変更前	変更後	変更理由
<p>2.5 汚染水処理設備等</p> <p>2.5.1 基本設計</p> <p>(中略)</p> <p>2.5.1.5 主要な機器</p> <p>2.5.1.5.1 汚染水処理設備、貯留設備（タンク等）及び関連設備（移送配管、移送ポンプ等）</p> <p>(中略)</p> <p>(1) 滞留水移送装置</p> <p>滞留水移送装置は、タービン建屋等にある滞留水を汚染水処理設備のあるプロセス主建屋、高温焼却炉建屋へ移送することを目的に、移送ポンプ、移送ライン等で構成する。</p> <p>移送ポンプは、1号機タービン建屋に6台、1号機原子炉建屋に2台、2号機タービン建屋に4台、2号機原子炉建屋に2台、2号機廃棄物処理建屋に2台、3号機のタービン建屋に5台、3号機原子炉建屋に2台、3号機廃棄物処理建屋に2台、4号機タービン建屋に5台、4号機原子炉建屋に2台、4号機廃棄物処理建屋に2台設置し、原子炉への注水、雨水の浸入、地下水の浸透等により1号～4号機のタービン建屋等に発生する滞留水に対して十分対処可能な設備容量を確保する。滞留水の移送は、移送元のタービン建屋等の水位や移送先となるプロセス主建屋、高温焼却炉建屋の水位の状況に応じて、ポンプの起動台数、移送元、移送先を適宜選定して実施する。</p> <p>(中略)</p>	<p>2.5 汚染水処理設備等</p> <p>2.5.1 基本設計</p> <p>(中略)</p> <p>2.5.1.5 主要な機器</p> <p>2.5.1.5.1 汚染水処理設備、貯留設備（タンク等）及び関連設備（移送配管、移送ポンプ等）</p> <p>(中略)</p> <p>(1) 滞留水移送装置</p> <p>滞留水移送装置は、タービン建屋等にある滞留水を汚染水処理設備のあるプロセス主建屋、高温焼却炉建屋へ移送することを目的に、移送ポンプ、移送ライン等で構成する。</p> <p>移送ポンプは、1号機タービン建屋に6台、1号機原子炉建屋に2台、1号機廃棄物処理建屋に2台、2号機タービン建屋に6台、2号機原子炉建屋に2台、2号機廃棄物処理建屋に6台、3号機のタービン建屋に9台、3号機原子炉建屋に2台、3号機廃棄物処理建屋に6台、4号機タービン建屋に7台、4号機原子炉建屋に6台、4号機廃棄物処理建屋に6台設置し、原子炉への注水、雨水の浸入、地下水の浸透等により1号～4号機のタービン建屋等に発生する滞留水に対して十分対処可能な設備容量を確保する。滞留水の移送は、移送元のタービン建屋等の水位や移送先となるプロセス主建屋、高温焼却炉建屋の水位の状況に応じて、ポンプの起動台数、移送元、移送先を適宜選定して実施する。</p> <p>(中略)</p>	<p>移送装置の追設に伴う変更</p>

福島第一原子力発電所 特定原子力施設に係

図-1 配管概略図(1/11)

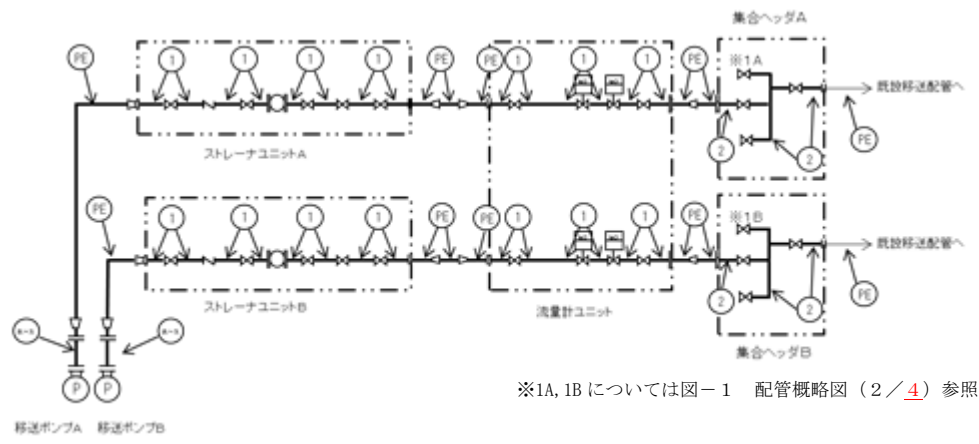
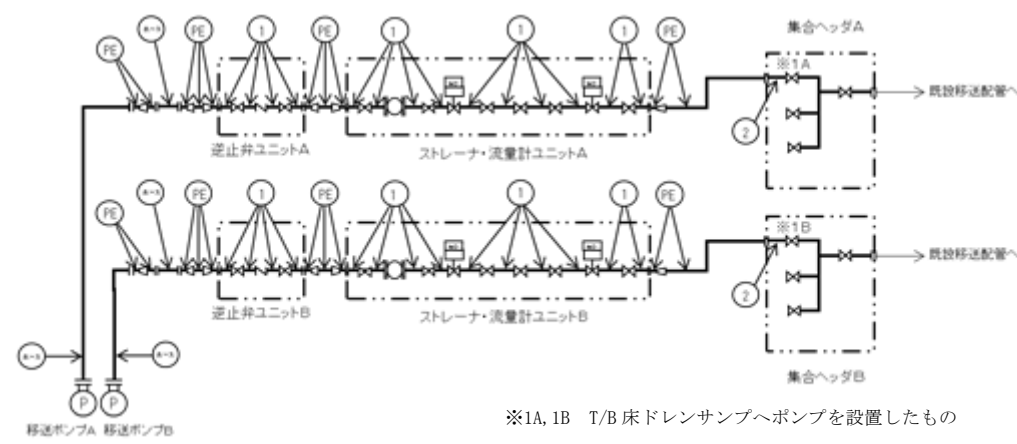
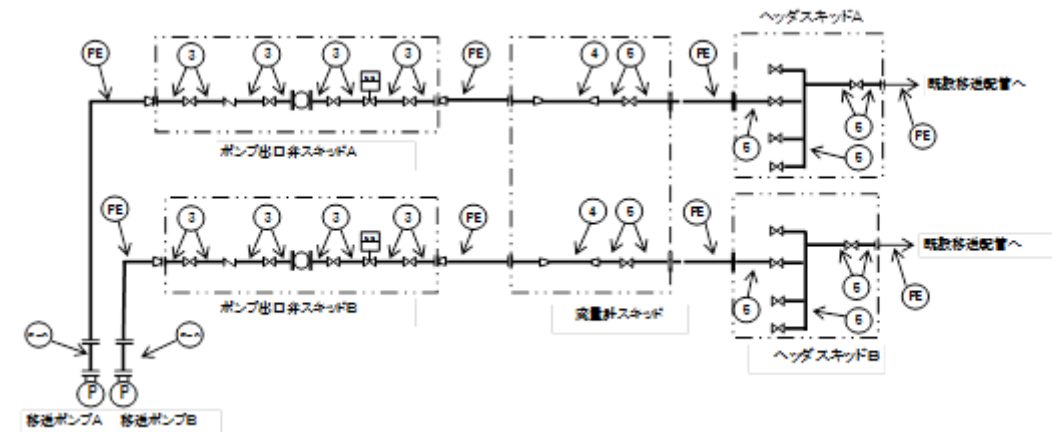
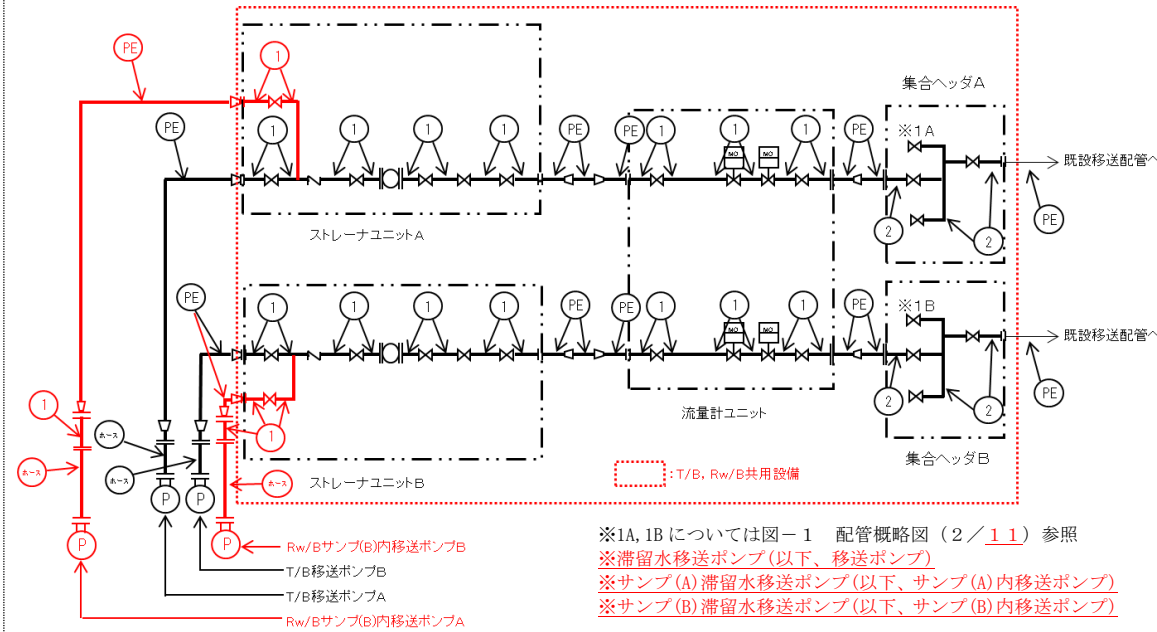
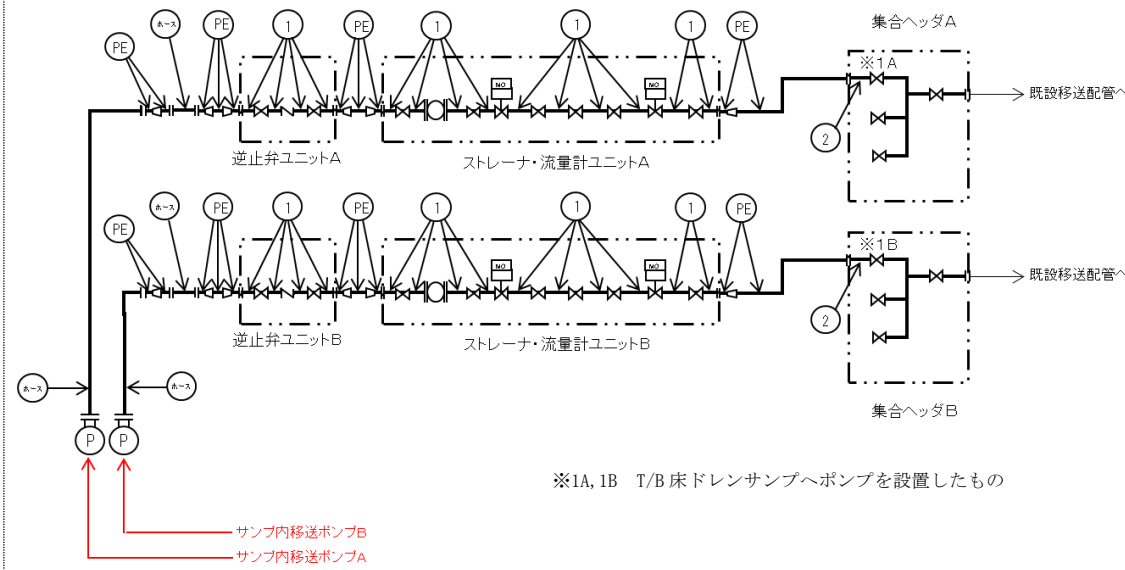
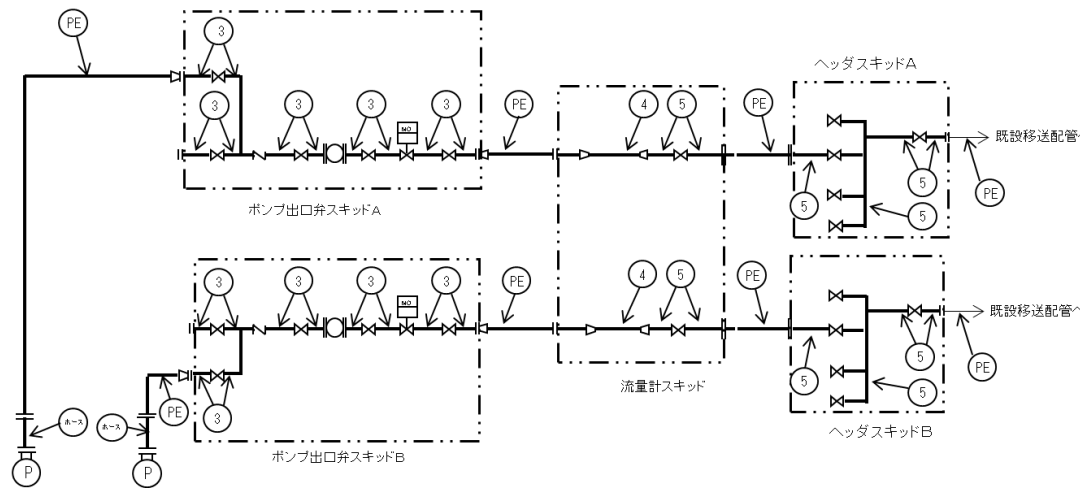
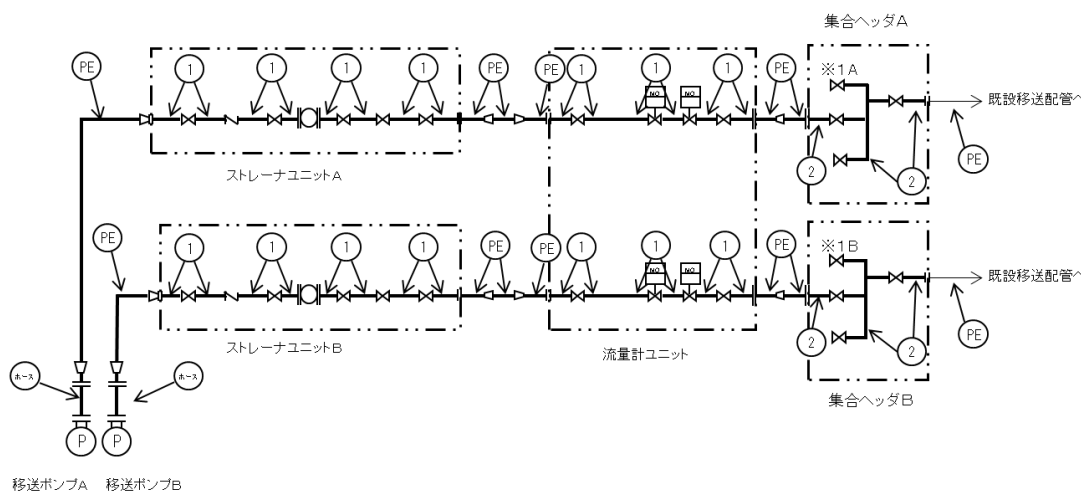
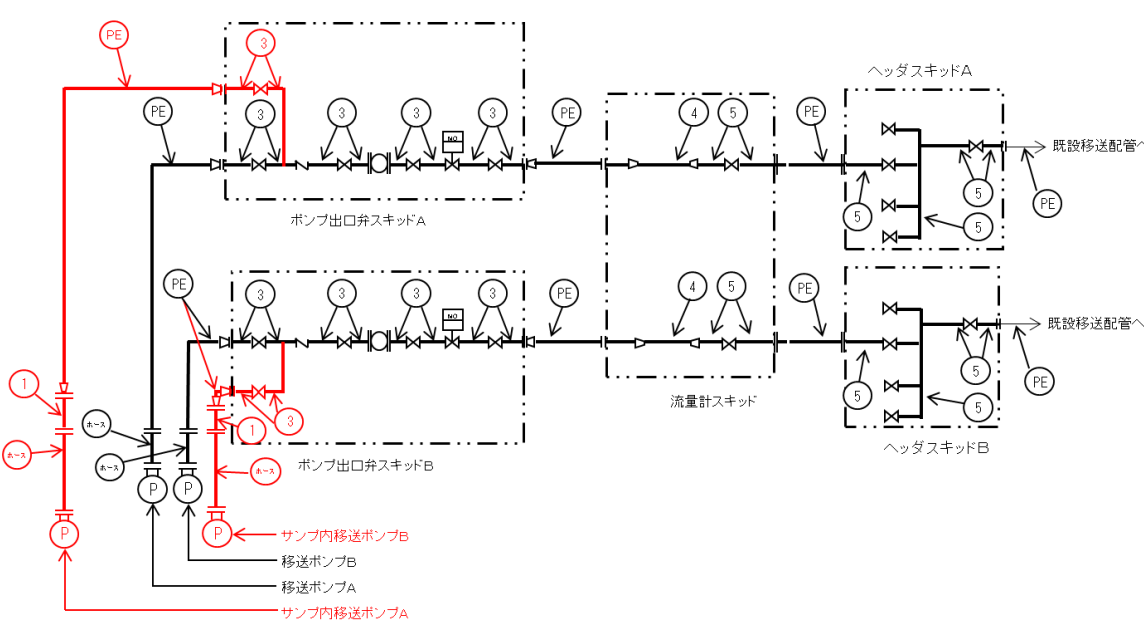
移送装置の追設に伴う追記および記載の適正化

移送装置の追設に伴う記載の適正化

記載の適正化

図-1 配管概略図 (5/11)
(2号機 R/B)

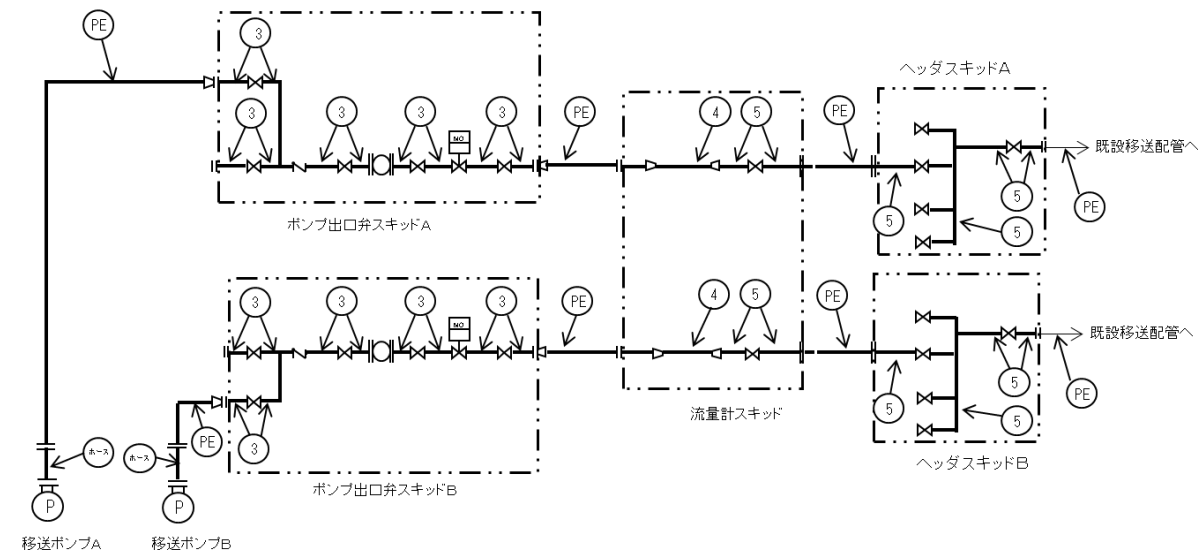
移送装置の追設に伴う記載の適正化

図-1 配管概略図 (6/11)
(2号機 R/B 3号機 T/B,R/B)

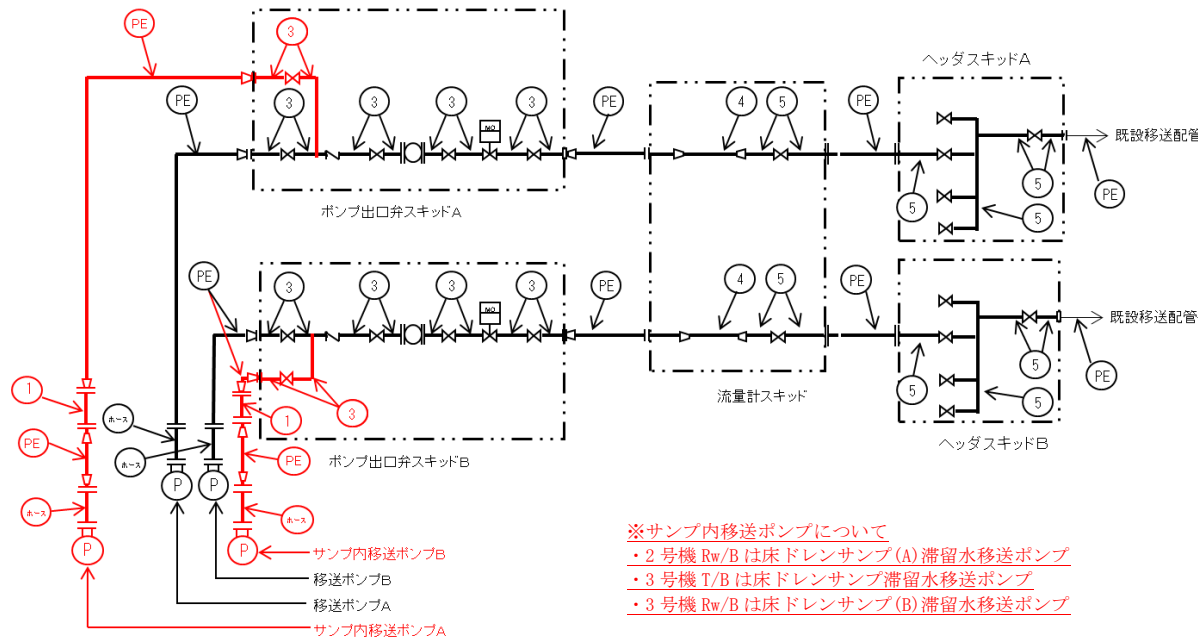
移送装置の追設に伴う追記および記載の適正化

図-1 配管概略図 (7/11)
(3号機 R/B)

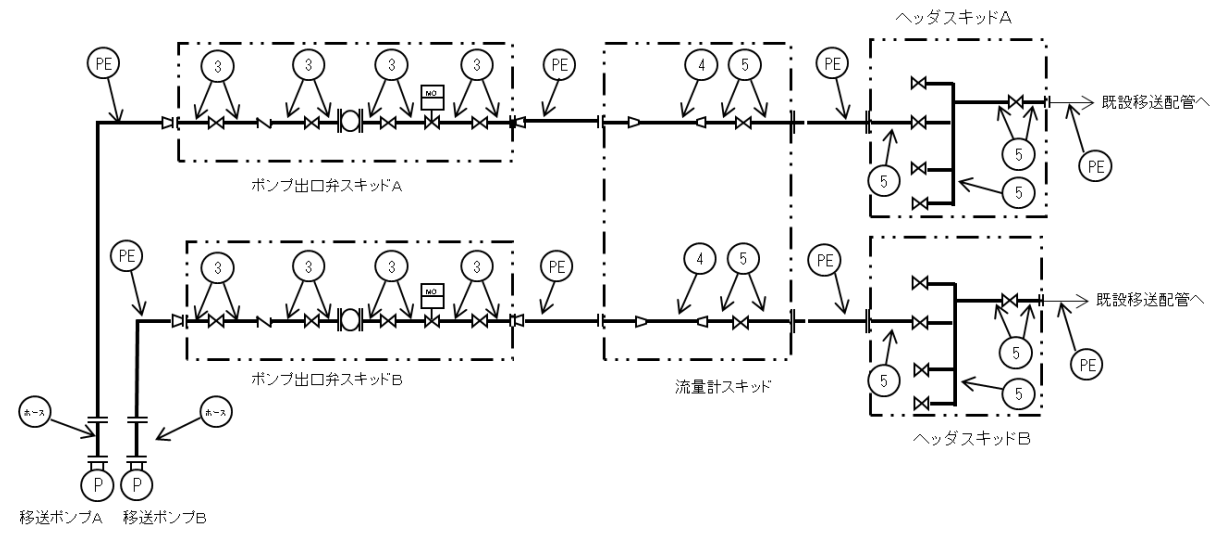
移送装置の追設に伴う記載の適正化

図-1 配管概略図 (8/11)
(4号機 I/B)

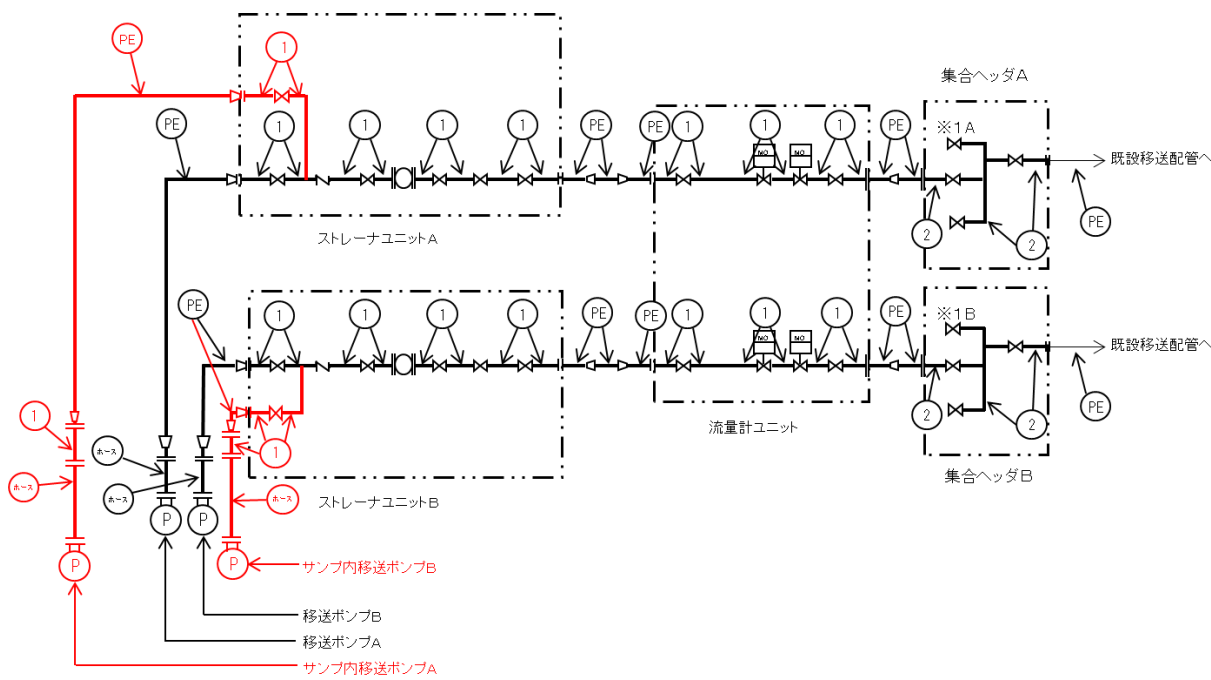
移送装置の追設に伴う追記および記載の適正化

図-1 配管概略図 (9/11)

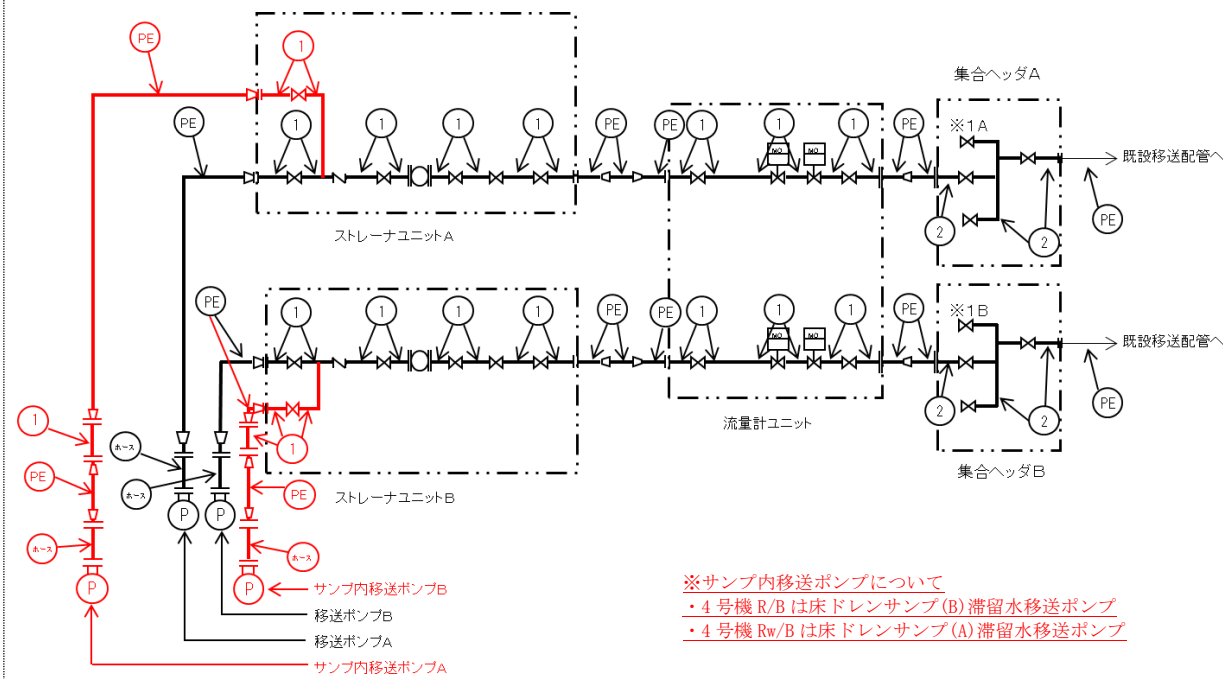
移送装置の追設に伴う追記および記載の適正化

図-1 配管概略図 (10/11)

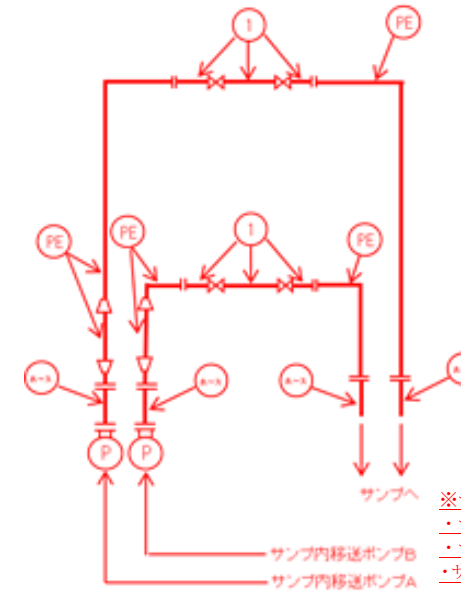
移送装置の追設に伴う追記
